パンドウイトコーポレーション日本支社

PJ23-004

ラベルカバー 仕様変更のご案内

《パッチパネル取り付け時 新旧ラベルカバー比較》

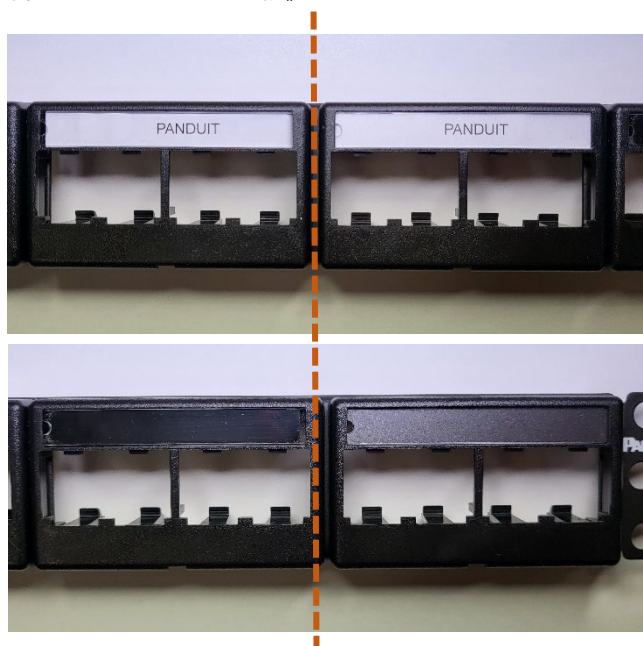
- ローゼットやパッチパネルに付属しているラベルカバーの外観を変更します。
 - ・ 透明で光沢のある外観から、乳白色でマットな外観になりました。
 - ・ 変更により、ラベルカバーに埃や指紋が付きにくくなりました。
- 本変更に伴う、部品番号や製品本体の仕様に変更はありません。

← 現行仕様品（透明・光沢感あり）

← 新仕様品（乳白色・マット仕上げ）
